変数（赤 = 新しく足すもの）

決めたこと（2026-10-06）

断面 A-A（3:1） 傾斜を付ける（既定）

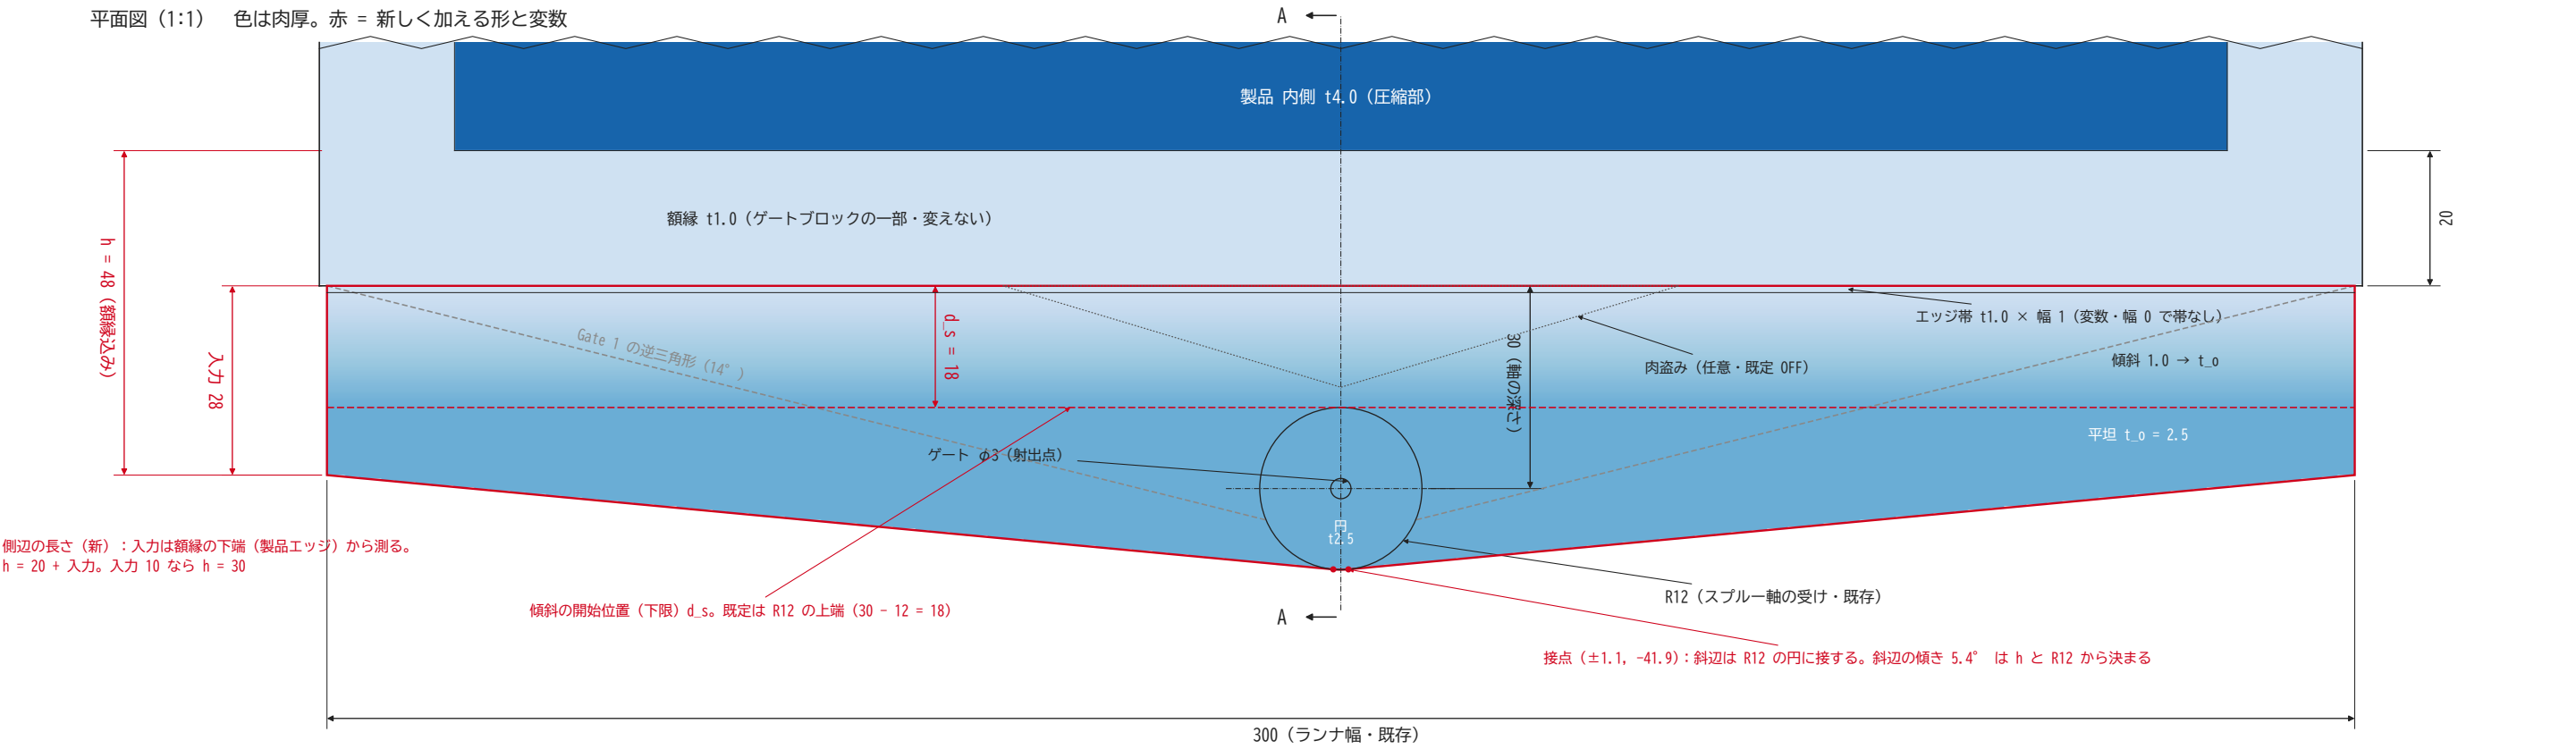
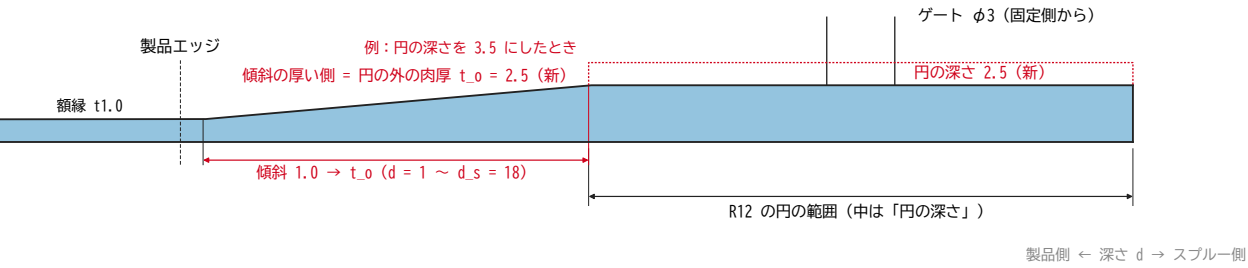
- 側辺の長さは額縁の下端（製品エッジ）から測る。入力 28 なら額縁込みの h は 48。
入力 10 なら h = 30。
- 斜辺は側辺の下端から R12 の円の下側に接する。底は R12 の円弧でつながる。
- 肉厚は深さ d だけで決まる。円の中は常に「円の深さ」。
- 傾斜を付けるときは、d = 1 の t1.0 から d_s で t_o まで上げる。
d_s より深いところは、円の外も t_o の平坦。
- 傾斜を付けないときは、エッジ帯（t1.0・幅 1）の先を t_o にする。
t_o = 1.0 にすれば、円だけが深い形になる。
- Gate 1（逆三角形）は値も結果も今のまま。エッジ帯・傾斜の有無・円の深さ・t_o・肉盗みは両方の形で使う。
- 額縁（下辺の t1.0・幅 20）は製品の一部として残し、形は変えない。
